ERGEBNISPROTOKOLL

Forum Strombau- und Sediment- management Tideelbe

Fachforum Strombau

3. Sitzung am 21.11.2014

Steckbrief Nr. 3, Durchstich Heuckenlock-Norderelbe Ellerholz (Altes Feld):

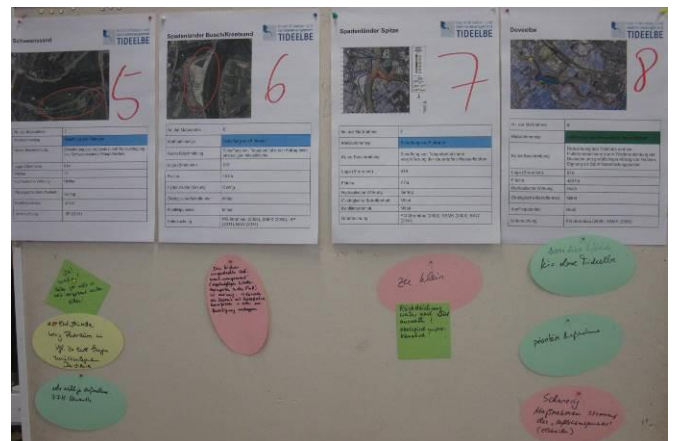
- Verbleib des Baggerguts?
- Regelmäßige Unterhaltung?
- a) Warum Durchstich an ahistorischem Ort anstatt dort, wo er bis circa 1962 war?
- a+b) Betätigung des Ausgleichskarussells? Die Ausgleiche von IBA und igs sind zu einem großen Teil hier gelandet.

Steckbrief Nr. 7, Spadenländer Spitze:

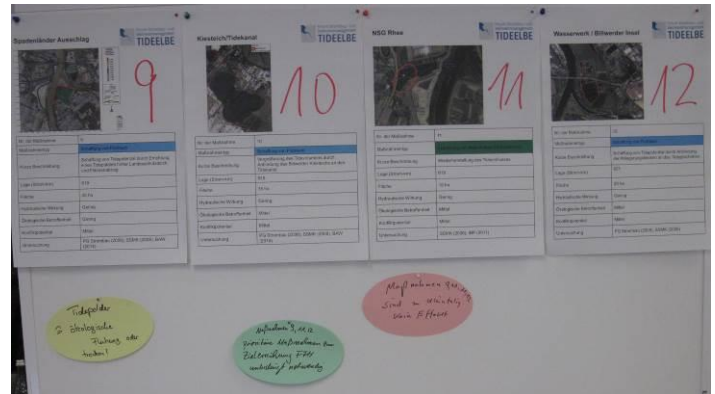
- Rückdeichung weiter nach Süd ausweiten. Ökologisch unproblematisch.
- Zu klein

Steckbrief Nr. 17, Haseldorfer Marsch:

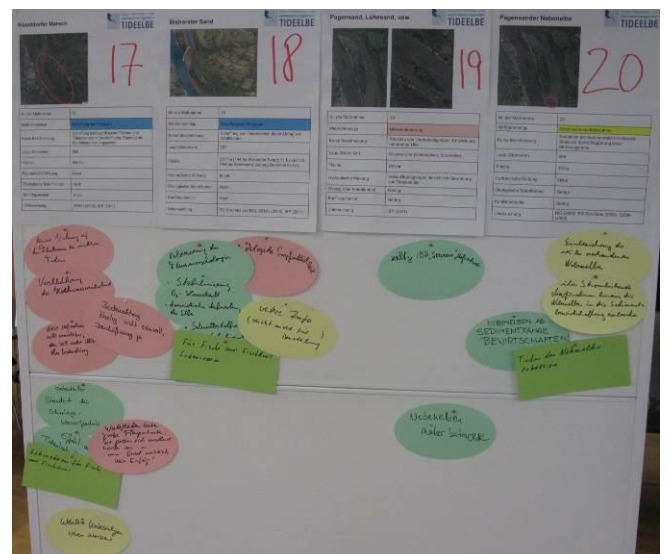
- Lebensräume für Fische und Fischbrut
- Potenzieller Standort des Schierlings-Wasserfenchel
- Effekt auf Tidenhub und Sedimentation
- Bodenabtrag ökologisch nicht sinnvoll, Deichöffnung ja
- Diese Maßnahme ist nicht umsetzbar, aber eventuell andere Alternativen ohne Bodenabtrag
- Verschlechterung der Hochwassersicherheit
- Keine Wirkung auf den Flutraum bei mittleren Tiden
- Weitere Untersuchungen wären interessant

Steckbrief Nr. 21, Schwarztonnensand:

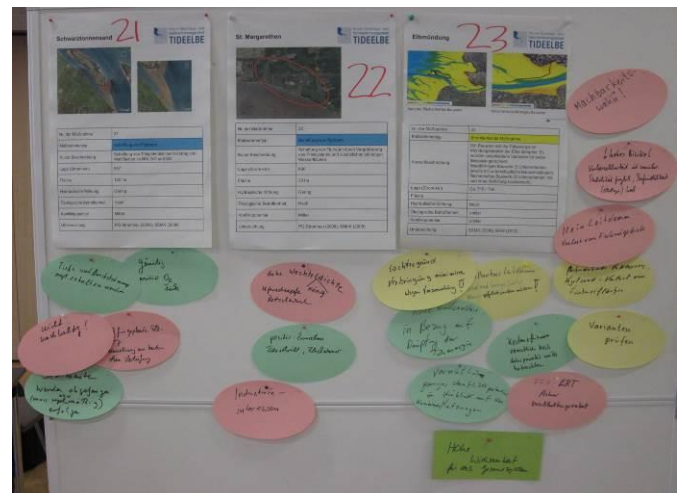
- Tiefe und Durchströmung muss erhalten werden
- Günstig
- Positiv für Sauerstoff und Fische
- Sedimente werden abgefangen (muss aber regelmäßig erfolgen)
- Nicht nachhaltig!
- Ausgleich für geplante Elbvertiefung → Umsetzung am besten ohne Vertiefung
